**Verslag huishoudelijke elektrische installatie op laagspanning en zeer lage spanning****Algemeen:**

Referentie: 003-20260609-02	Datum controle: 09/06/2026
Keurder: 003

Eigenaar:	Onbekend	EAN-code:	541448820064509974
Adres installatie:	Steenberg 33, 9401 - Pollare	Nummer teller(s):	1SAG1105454032
		Distributienetbeheerder installatie:	Fluvius
Datum uitvoering installatie: ☒ Vóór 01/10/1981 ☐ Tussen 01/10/1981 en 01/06/2020 ☐ Vanaf 01/06/2020			
Type: ☒ Wooneenheid ☐ Niet-huishoudelijk ☐ PV ☐ Batterij ☐ Laadpaal

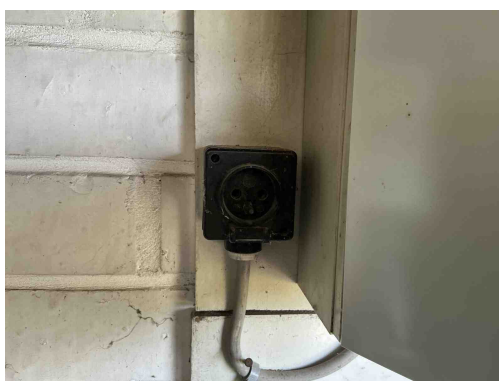
B06 - Het elektrisch verdeelbord heeft niet de minimale beschermingsgraad IPXX-B in een gewone ruimte (Boek 1: 4.2.2.3).

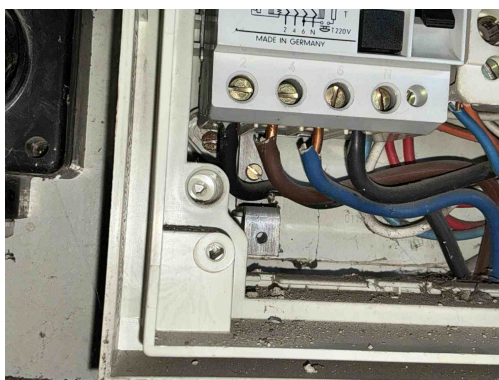
T09 - Bepaalde contactdozen en/of schakelaars zijn beschadigd (Boek 1: 1.4.1.3).

T11 - De contactdozen waarvan de toegekende stroomsterkte maximaal 16A en de toegekende spanning maximaal 250V bedraagt en niet bedoeld zijn voor de voeding van een of meerdere verbruikstoestellen voor een specifiek doel en niet geplaatst zijn in of op schakel- en verdeelborden, beschikken niet of IPXX-D (incl. gemeenschappelijke delen residentieel geheel) (Boek 1: 4.2.2.3/5.3.5.2).

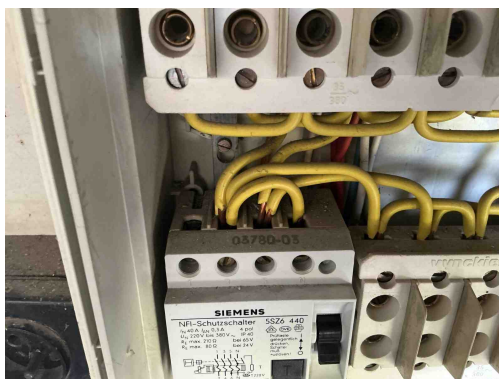
T21 - Het elektrisch materieel is niet geplaatst volgens de voorschriften van de fabrikant/ regels van goed vakmanschap . (Boek 1: 1.4.1.3)

Opmerking: Ophangvijzen bord niet afgedekt, meer dan 2 geleiders per pool

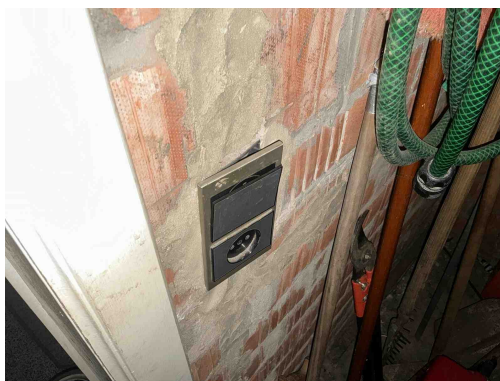
T21 - Het elektrisch materieel is niet geplaatst volgens de voorschriften van de fabrikant/ regels van goed vakmanschap . (Boek 1: 1.4.1.3)

Opmerking: Ophangvijzen bord niet afgedekt, meer dan 2 geleiders per pool

D08 - De nodige markeringen op de beveiligingstoestellen ontbreken of zijn onleesbaar (Boek 1: 5.3.5.5).

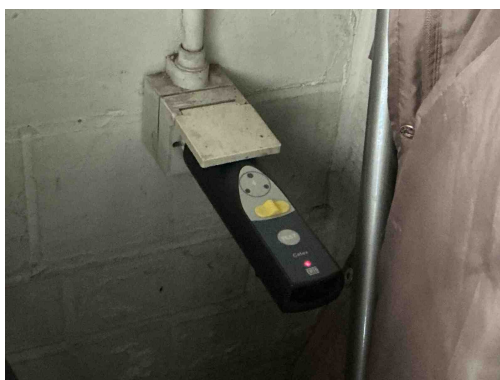
A20 - Er bevindt zich een contactdoos zonder beschermingsgeleider in de elektrische installatie. Deze is niet geplaatst achter een differentieelstroombeschermingsinrichting met grote (max. 30mA) of zeer grote (max. 10mA) gevoeligheid.

T10 - Bepaalde contactdozen en/of schakelaars zijn niet degelijk bevestigd (Boek 1: 1.4.1.3).

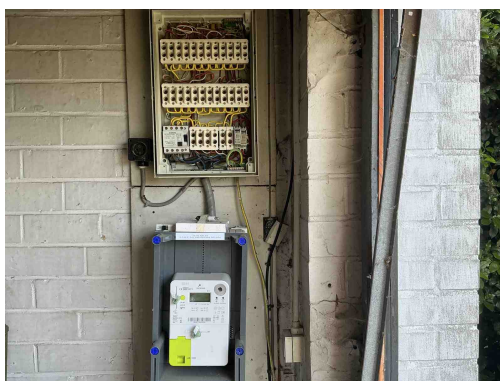
T12 - De contactdozen bezitten geen aangesloten aardingscontact (Boek 1: 4.2.2.3/5.3.5.2).
